Rapport de contrôle d'installations électriques à basse et à très basse tension

RÉF. 54/2025/105597/D02:1

DATE DU CONTRÔLE 26/05/2025 (12:05 - 12:35) AGENT VISITEUR Patrick Braham
 ADRESSE DU CONTRÔLE Rue Haute-Wez 161 - 4030 Liège TYPE DE CONTRÔLE Visite de contrôle vente ancienne installation (8.4.2)

Croquis de position élémentaire et descriptif sommaire des tableaux

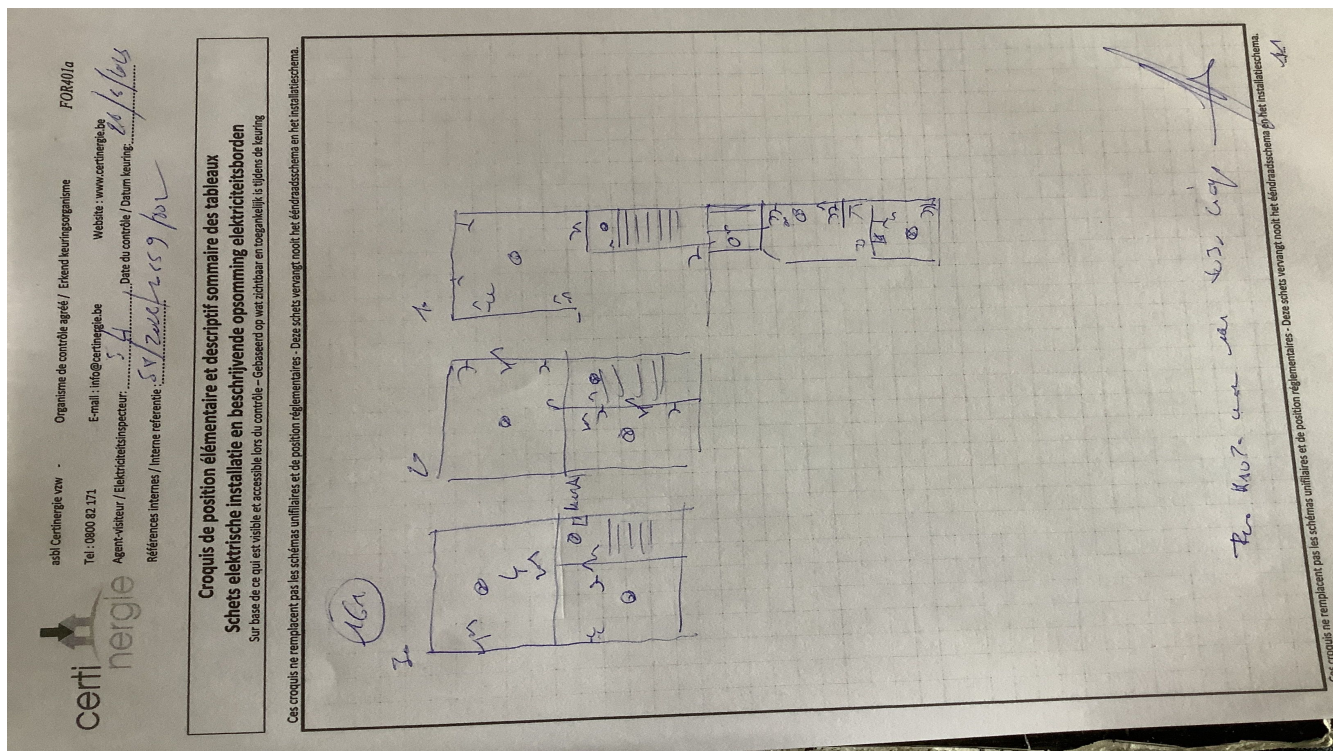
- La tension d'alimentation n'est pas indiquée clairement de manière apparente sur chaque tableau de répartition et de manoeuvre. - 3.1.3.3.a
- Les tableaux de répartition ne sont pas accessibles ou démontables. - 5.3.5.1.

- Il manque des obturateurs dans le tableau électrique. - 4.2.2.1.;4.2.2.3.
- Il n'y a pas de dispositif différentiel placé à l'origine de l'installation électrique. - 4.2.4.3.

- Les bases de fusibles/disjoncteurs à broches ne sont pas équipées d'éléments de calibrage. - 5.3.5.5.
- Un ou des socles de prises de courant ne comportent pas une sécurité enfant. - 4.2.2.3.

- Les circuits, les appareils de coupure et/ou les dispositifs de protection ne sont pas repérés de manière claire et visible. - 3.1.3.
- Le degré de protection d'enveloppe(s) n'est pas au moins égal à IPXX-B. - 4.2.2.1.;4.2.2.3.

- Il manque sur le tableau principal un interrupteur-sectionneur général qui permet la coupure simultanée de toutes les phases et éventuellement du neutre, et cette fonction ne peut être assurée par le disjoncteur de branchement, n'étant pas conçu pour assurer le sectionnement. - 5.3.5.1.
